AJUNTAMENT DE COSTITX

ADAPTACIÓ DE LES NORMES SUBSIDIÀRIES AL PLA TERRITORIAL DE
MALLORCA

TRACTAMENT DE LA PRESCRIPCIÓ 12 EN RELACIÓ AL
SECTOR URBANITZABLE 01 (27/01/2017)

Document tractament Informe

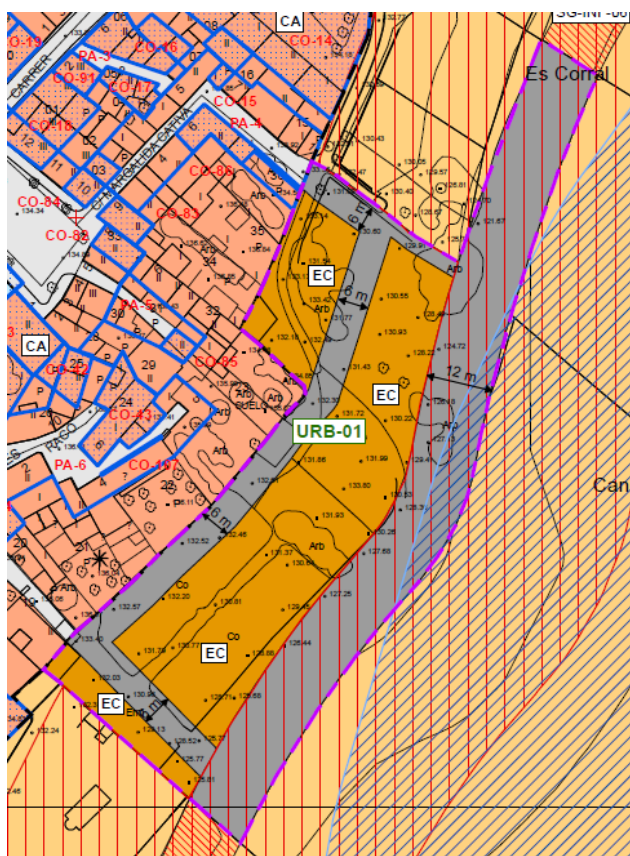
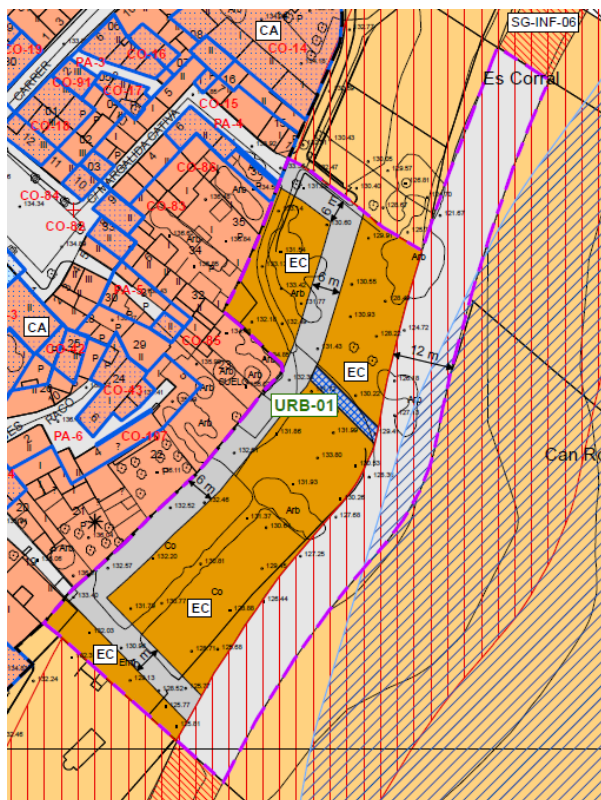
8. No hi ha un augment sinó una reducció en la superfície total del sector segons la documentació presentada. Caldrà revisar la documentació presentada per determinar quina és la xifra correcta. Tots els documents hauran de ser coherents.

El canvi de supressió del vial present a la documentació de setembre 2018, pel pas per a vianants present a la documentació d'octubre de 2019, comporta el canvi detectat de les xifres de les fitxes de l'URB-01, passant d'un àmbit total de 5.584 m² a 5.581 m².

Així mateix, a l'EEiF on únicament es tracten les xifres que fan referència a sòl no lucratiu, és a dir, dels vials (tant SL com SG), a la documentació presentada al setembre de 2018 hi consten 2.979 m² i a la d'octubre 2019 hi consten 2.989,23 m². Aquestes xifres poden comprovar-se, també, a les fitxes de l'actuació.

Amb això trobam una reducció de l'àmbit total de 3m² i un augment de 10,23 m² de la superfície de sòl no lucratiu destinada a xarxa viària.

En qualsevol cas, i esbrinat el motiu de la discrepància, les superfícies correctes de l'àmbit són les corresponents a la proposta de 2019, i que es mantenen en la proposta actual.
